江东新区·汇泽园
(安置房6#地块项目)

变更对比文本

设计单位：广州市设计院集团有限公司

2022-12

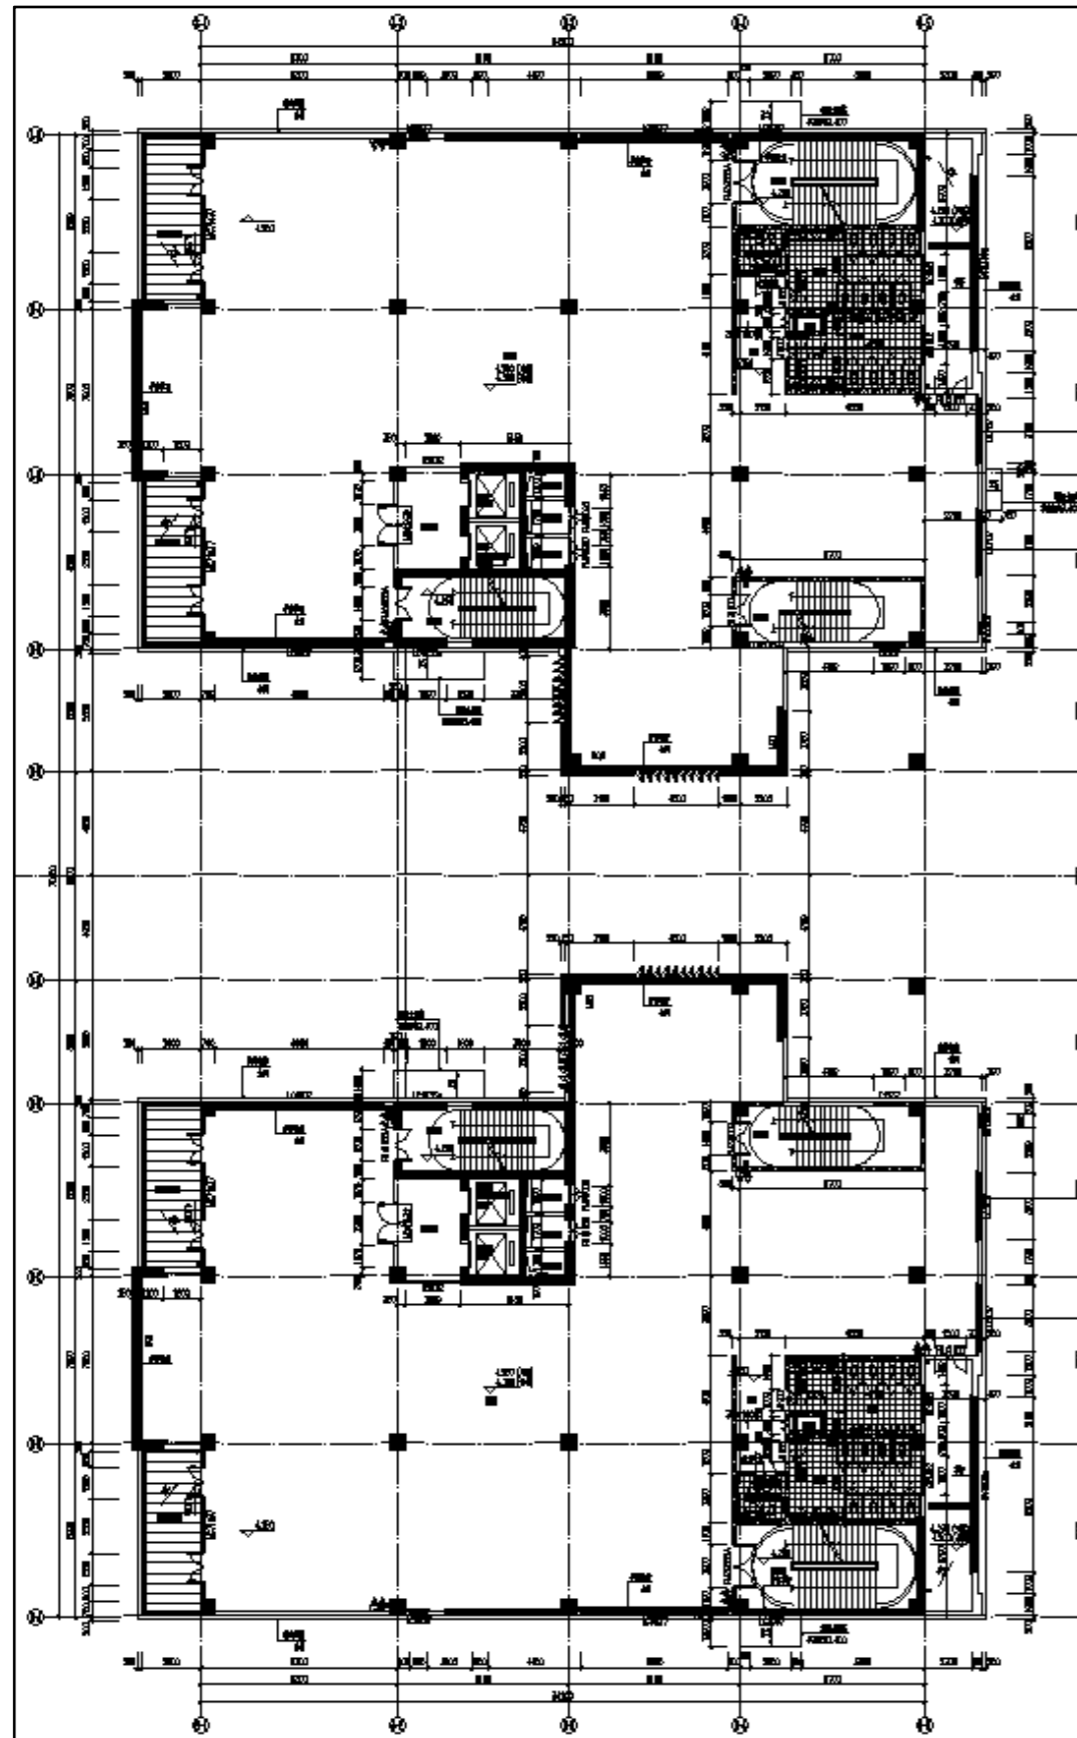
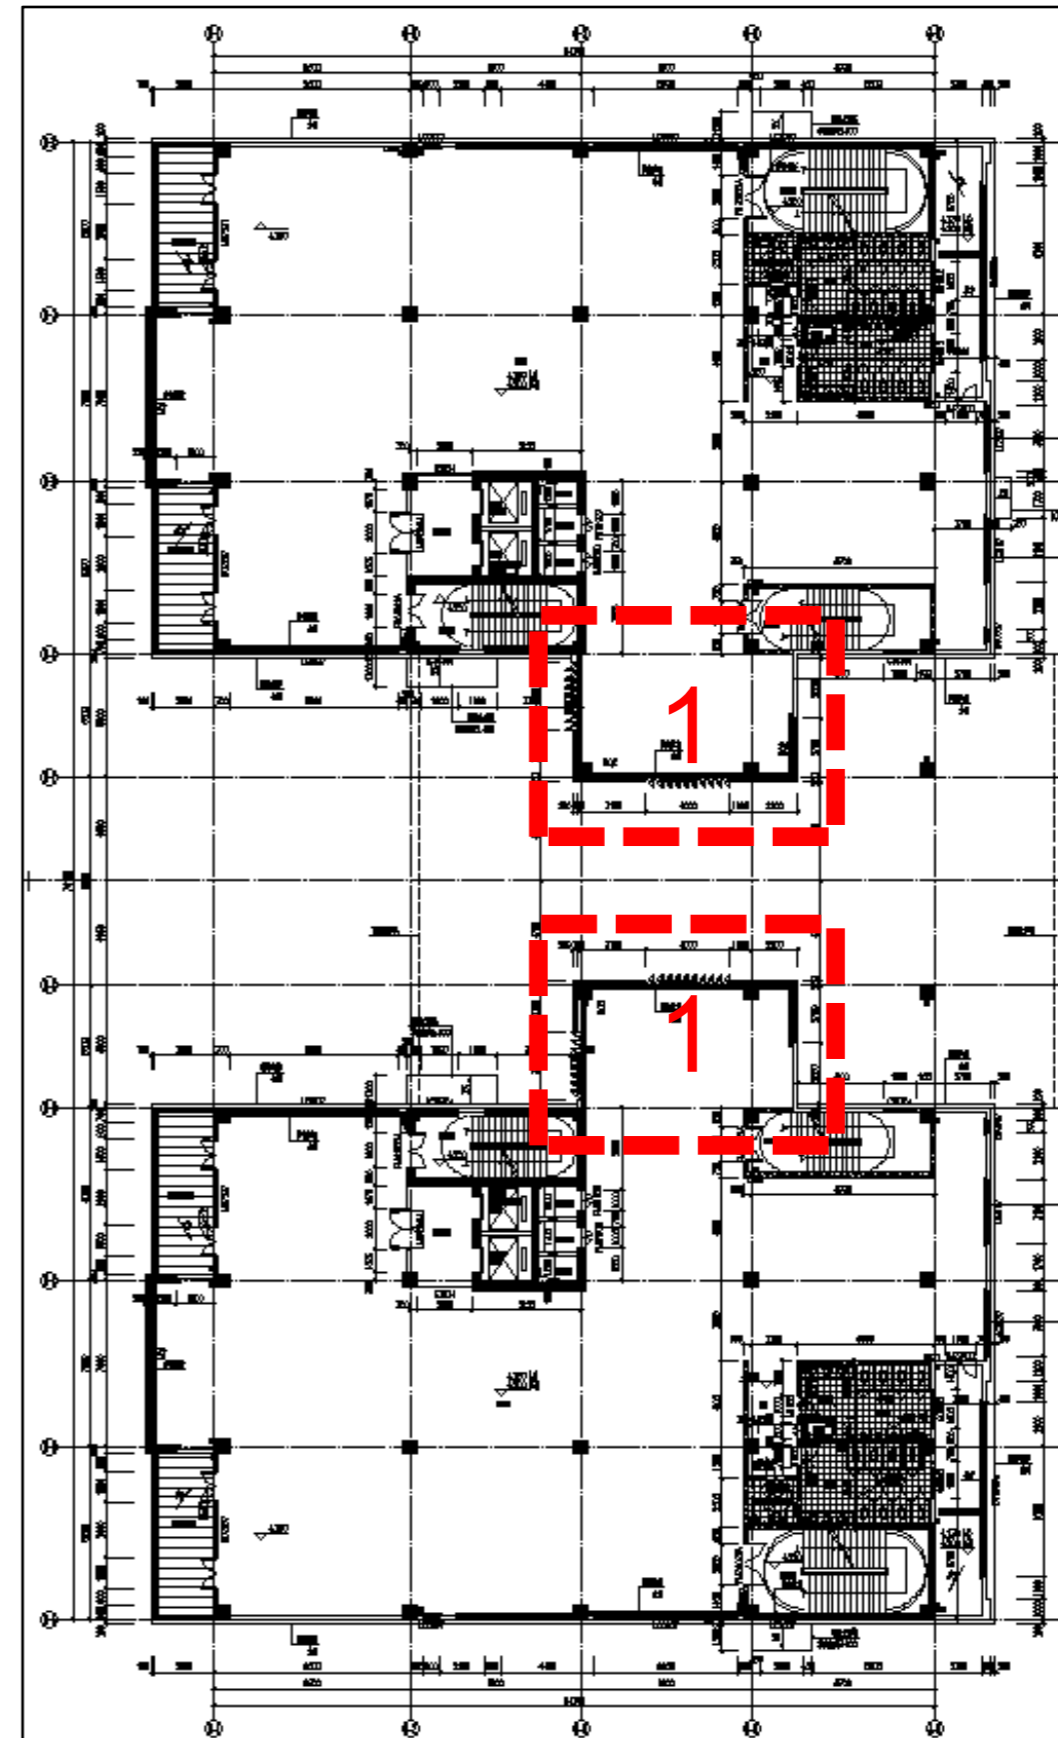
修改说明：
1、该部分突出主墙面的装饰性幕墙，不计算面积，减少商业面积7.29m²，现更新面积数据。

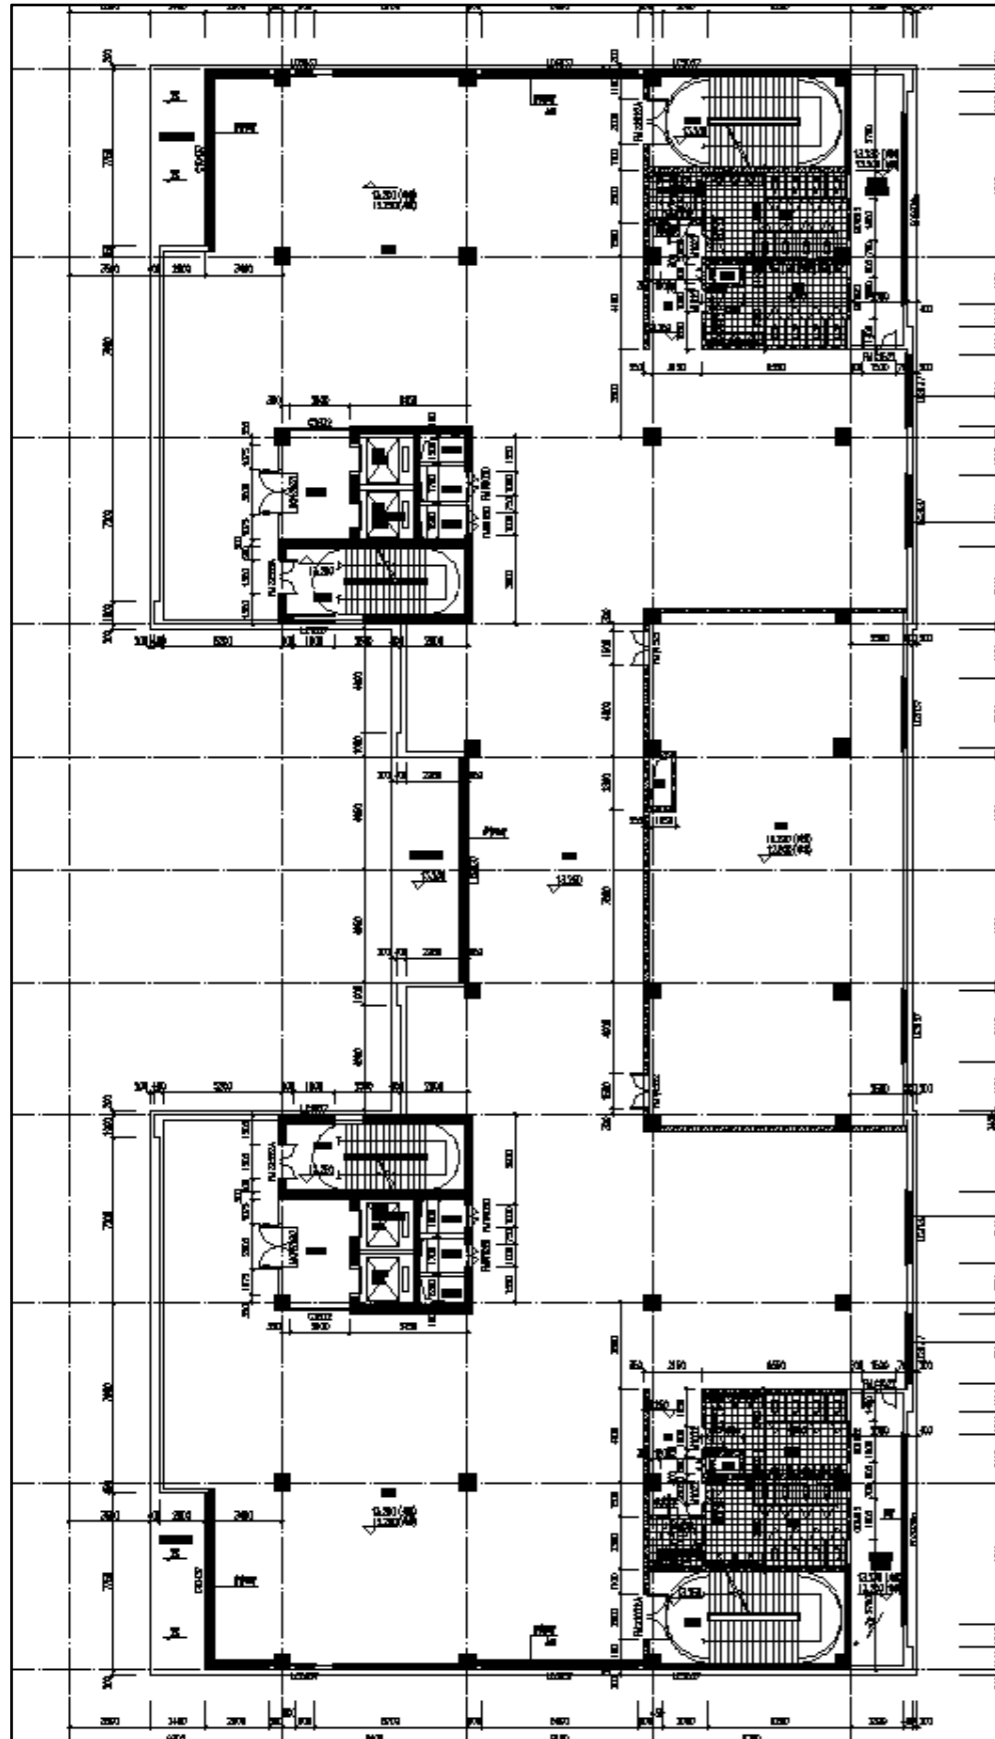
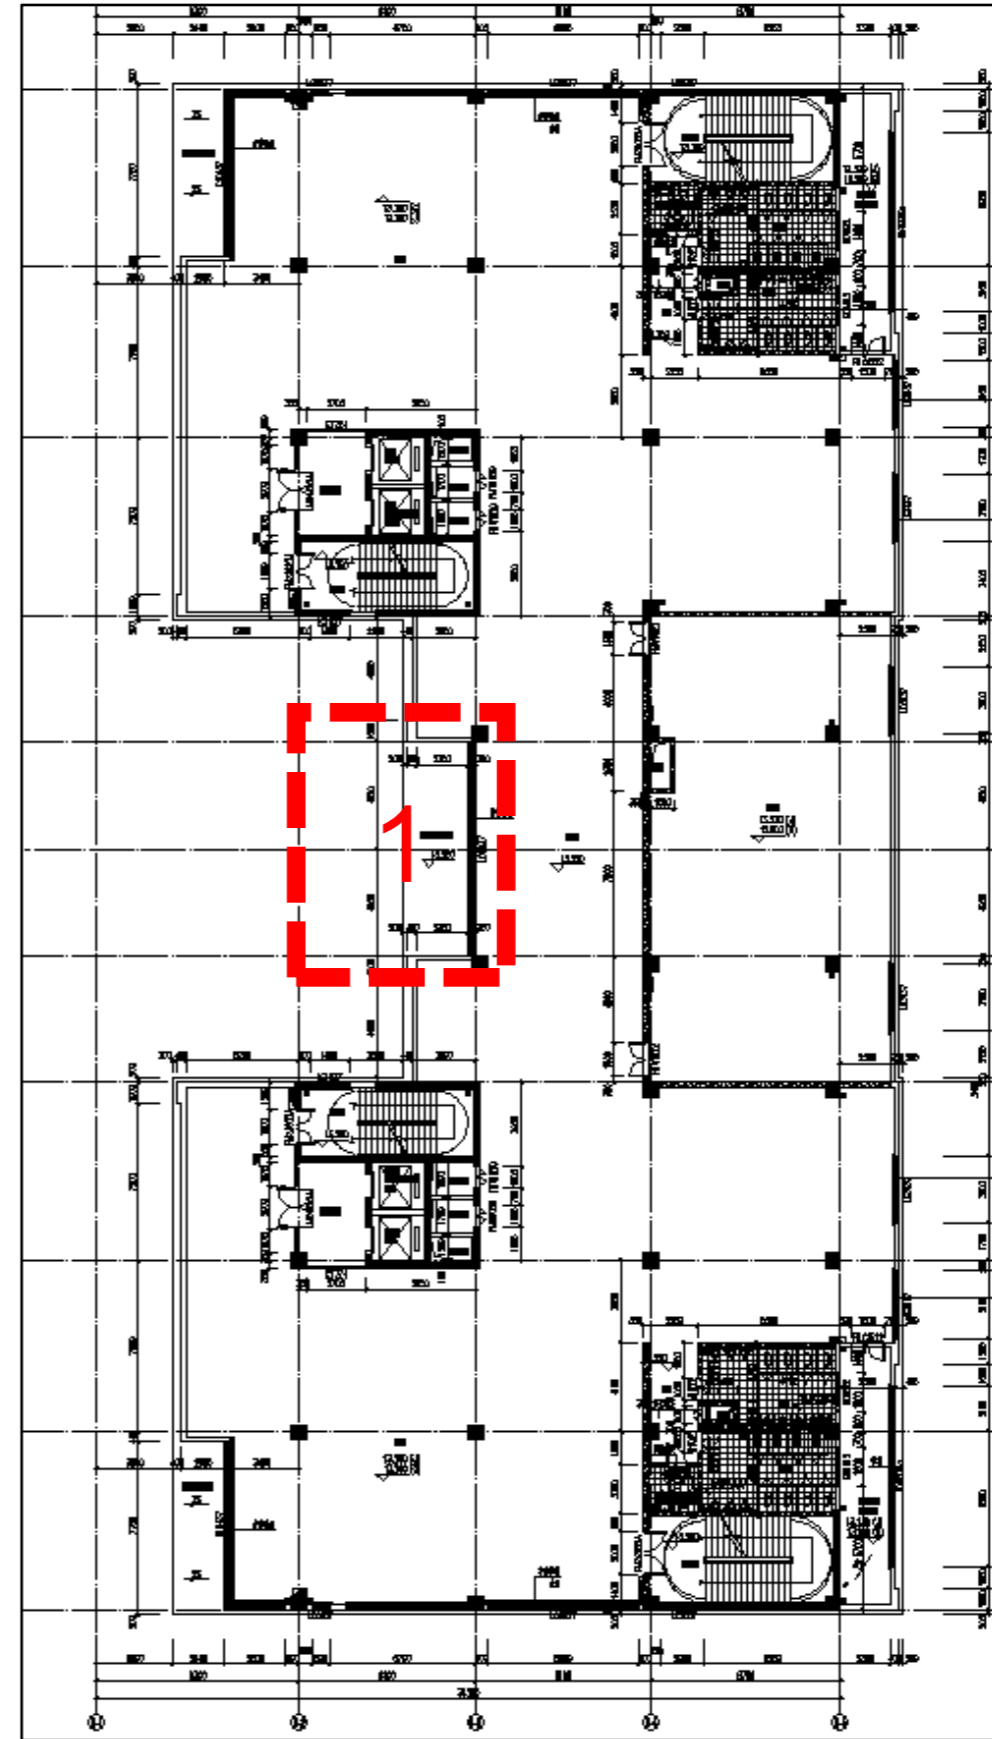
修改说明：
1、该部分为不上人屋面，不计算面积，减少商业面积15.14m²，现更新面积数据。
